アグリヒルズ・ソーラー山都発電事業

環境影響評価準備書

補足説明資料

山都太陽光発電所合同会社

図7(3) 高塚団地の断面位置

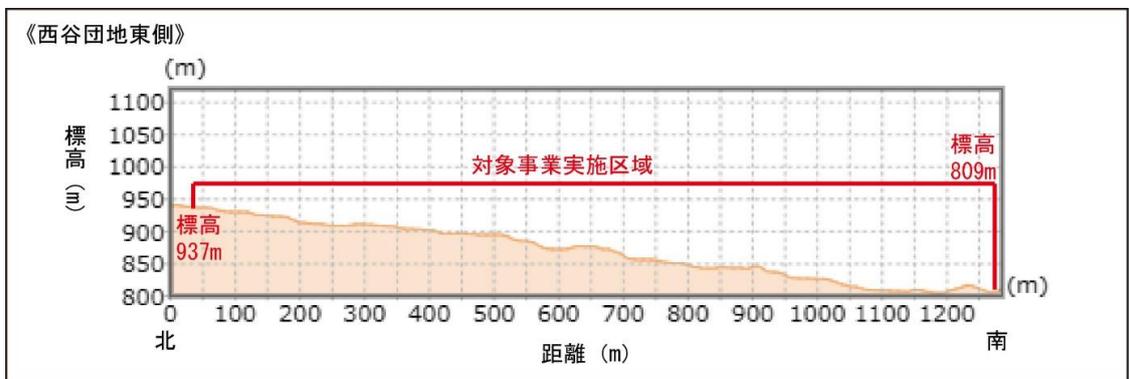
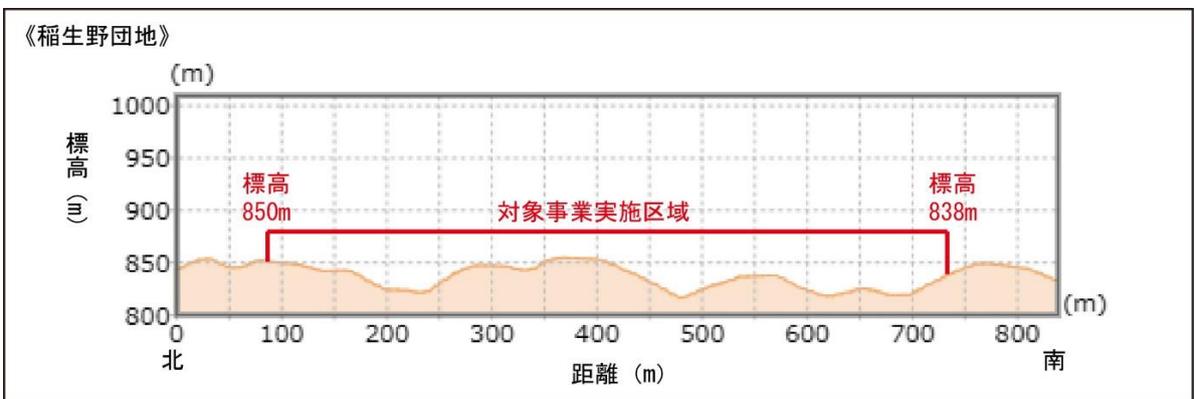
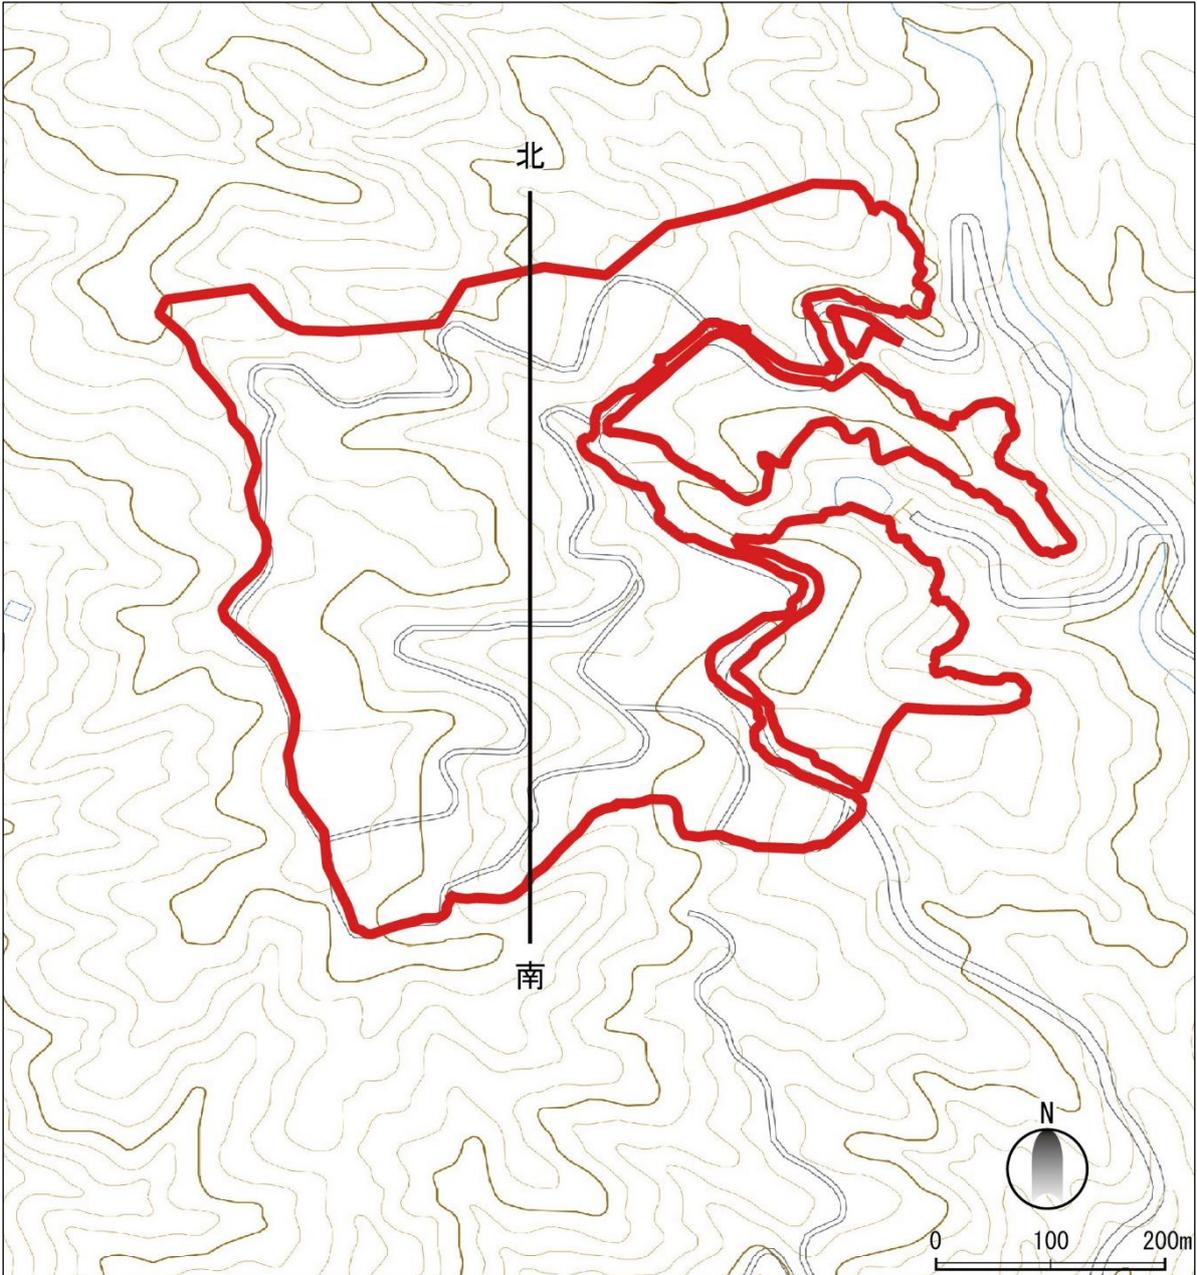
6カ所の事業地があるが、それぞれが異なる面積と傾斜をもっている。事業地ごとの概要として、斜面傾斜などの基礎的な情報が必要と思われる。

対象事業実施区域の勾配は、山腹・山麓傾斜面（M4：15°未満）が主体であり、一部に一般斜面（M2：15°～30°以上）が含まれます。

また、対象事業実施区域の全体図は図6、勾配の詳細は図7(1)～図7(6)に示すとおりで、丸山団地で平均斜面勾配11.6°、柿原団地で8.3°、高塚団地で13.6°、西谷団地で11.2°、稲生野団地で12.9°となります。

図 8(1) 沈砂槽の形式 (I 型、II 型)

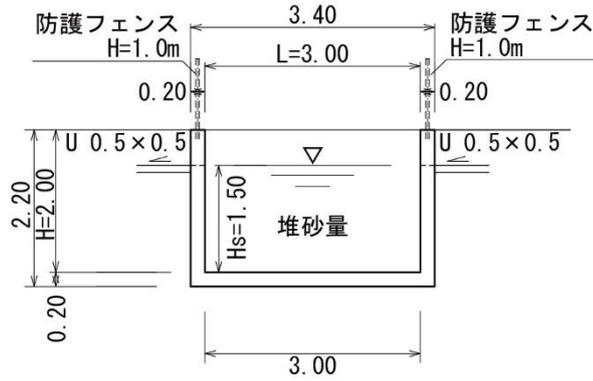
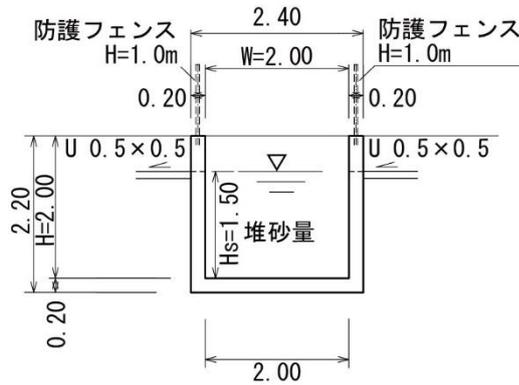
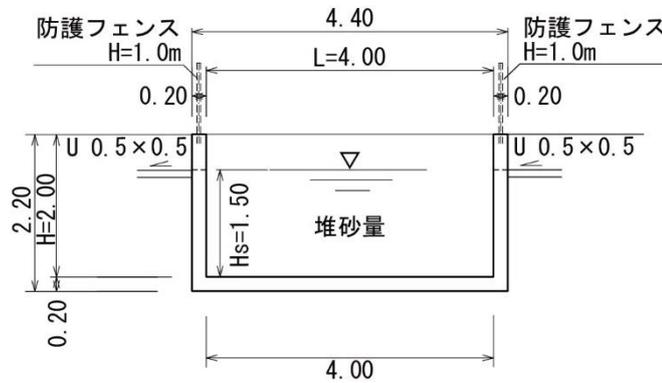
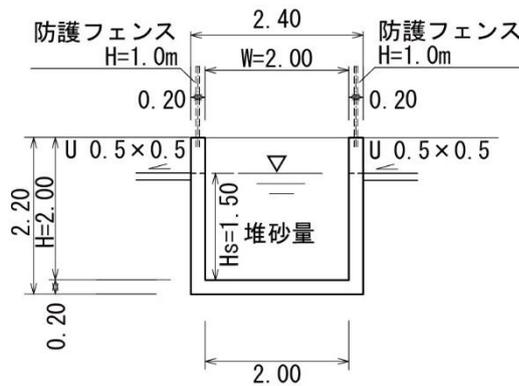
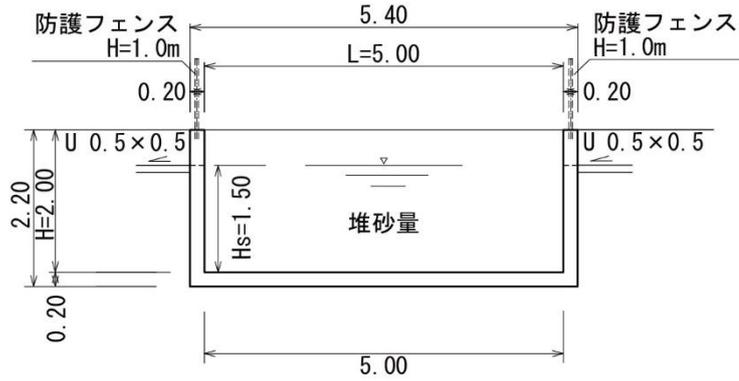
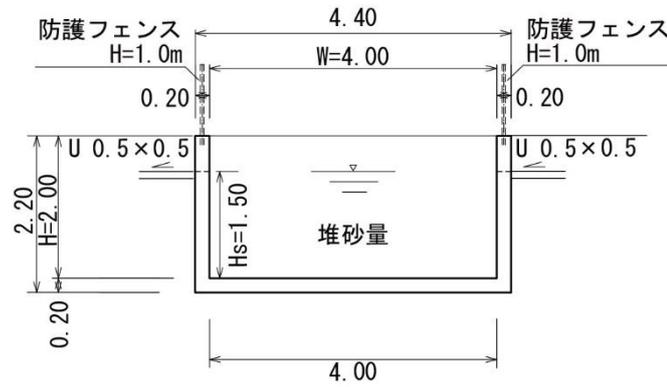
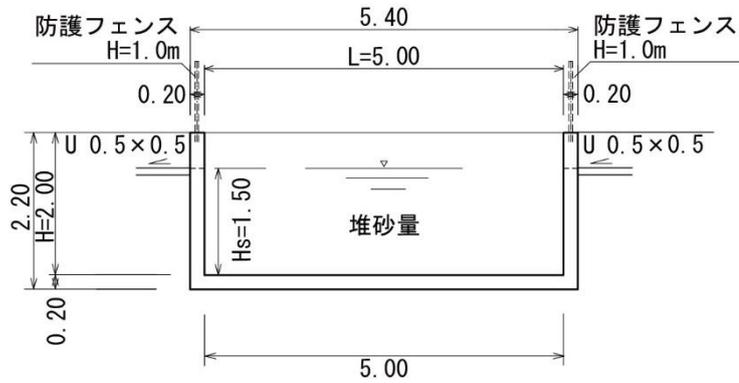
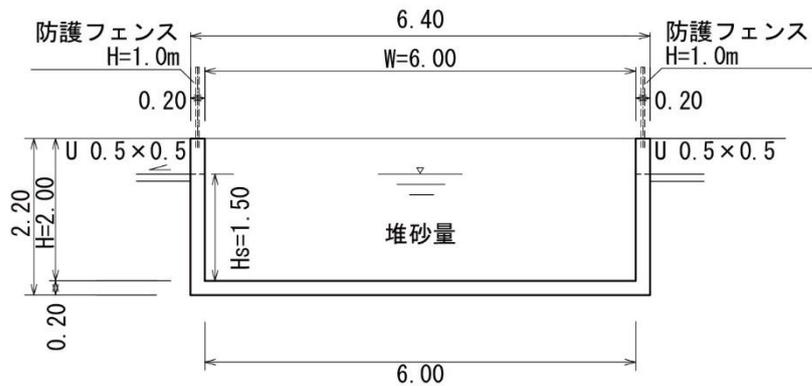
沈砂樹の構造、サイズ、設置箇所、管理方法についても記述した方がよいのではないかと。

沈砂樹の設置位置は現況の谷部であり、かつ、各団地の最下流に計画しています。沈砂量は、年 $1.5\text{m}^3/\text{ha}$ 程度を想定しています。

沈砂樹の型式は図 8(1)、図 8(2)、沈砂樹の面積は表 2、位置は図 9(1)～図 9(5)、対象事業実施区域の全体図は図 6 のとおりです。

また、沈砂樹の管理方法としては、工事中は都度浚渫、運転開始後は年 2 回（半年に一度）を基本とし、大雨後などは必要に応じて都度の浚渫を行います。浚渫土は土嚢に入れて防災対策に使用することが多く、それでも残土がある場合は、法面補修等での再利用や、土砂流出がないように各団地の谷部にしがら等の谷止工をして対象事業実施区域内で適切に処理します。場内での再利用ができない場合は、矢部開パ地区土地改良区の管理する土地の補修等に利用します。
